**Oggetto: Art.6, commi 9 e 9bis, D.Lgs 152/2006 e s.m.i. – Procedura di valutazione preliminare. – Modifica autorizzazione unica ambientale (AUA). CIIP SPA CICLI INTEGRATI IMPIANTI PRIMARI”, impianto “BRODOLINI (DEPUR00198)” ubicato in LOCALITA' BRODOLINI nel Comune di SAN BENEDETTO DEL TRONTO (AP).  
Richiesta pareri.**

**Impianto di depurazione  
Brodolini – DEPUR00198  
San Benedetto del Tronto**

**Relazione riepilogativa delle integrazioni**

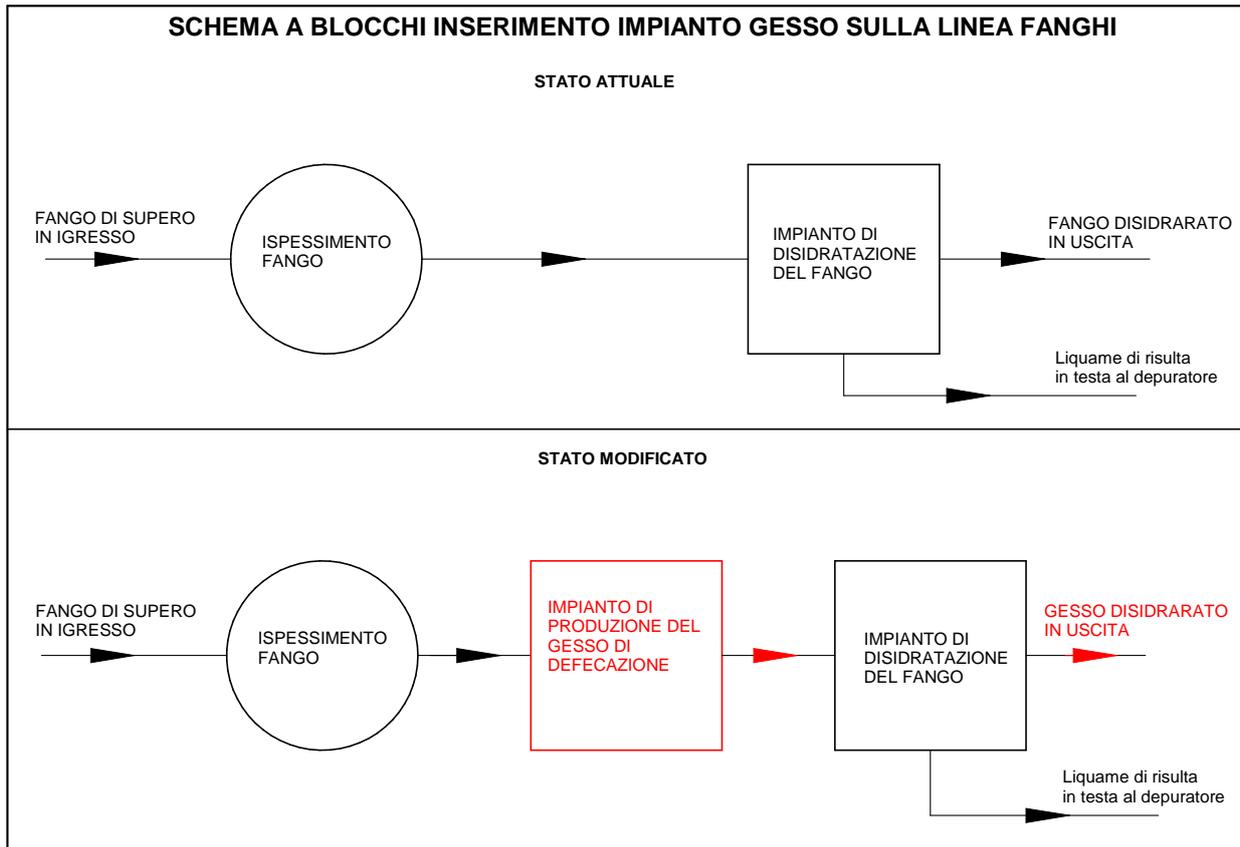
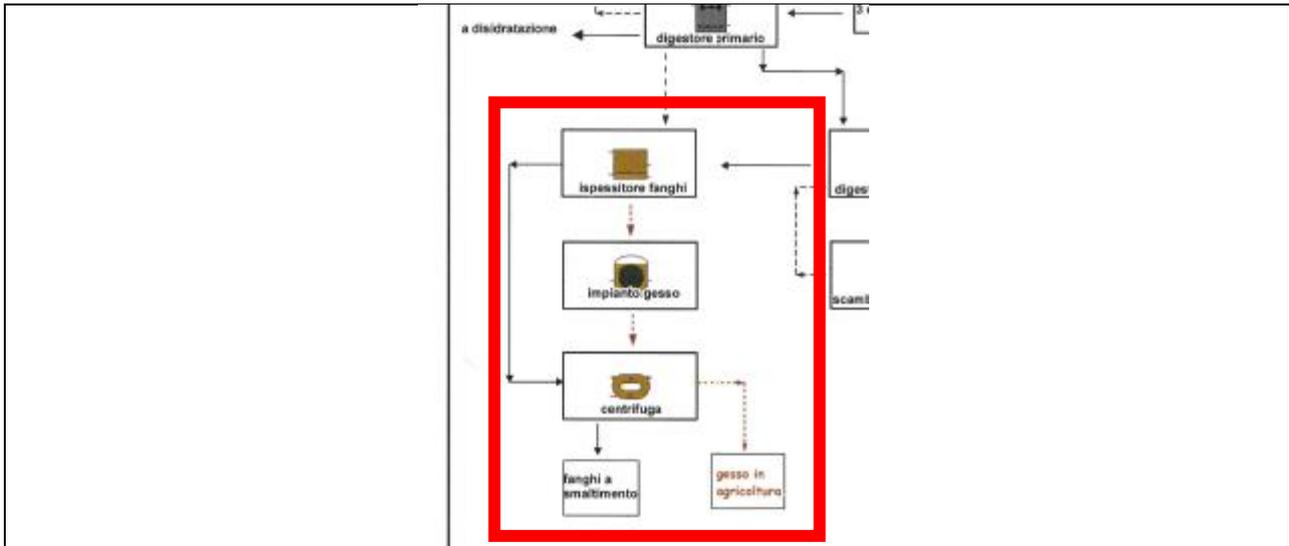
Relazione tecnica integrativa in merito alla produzione dei "gessi di defecazione" con specificato:

a) chiarimenti in merito allo "Schema a blocchi" riportato nella Fig.2 della Relazione illustrativa (All.1), che differisce dallo schema a blocchi della linea fanghi allegato alla stessa relazione;

Il sistema di produzione del gesso di defecazione è da considerarsi un unico elemento che riceve in ingresso il fango ispessito dalla sezione di ispessimento fango già presente presso l'impianto di depurazione e restituisce un fango "inertizzato" alla sezione di disidratazione fango. Si riporta di seguito la figura 2 – schema inserimento impianto gesso sulla linea fanghi:

Questa rappresenta, nella parte superiore, la configurazione attualmente in esercizio presso l'impianto. Nella parte inferiore è rappresentata la collocazione del sistema di produzione dei gessi, in linea tra le due sezioni di alimentazione dello stesso (ispessimento del fango) e di estrazione del fango (impianto di disidratazione del fango). Pertanto tale rappresentazione ante e post operam è da considerarsi come un dettaglio dello schema a blocchi della linea fanghi rappresentato nel documento allegato alla stessa relazione, nel quale è rappresentato esclusivamente lo stato post operam, da ritenersi di riferimento per la gestione dell'impianto:

In questo sono rappresentati tutti i vari percorsi che saranno disponibili nel corso dell'esercizio dell'impianto integrato del sistema di produzione dei gessi, ivi compreso il bypass integrale del sistema di produzione gessi – si fa presente che, in tale evenienza, la linea di trattamento sarebbe esattamente identica a quella attualmente in esercizio presso l'impianto.
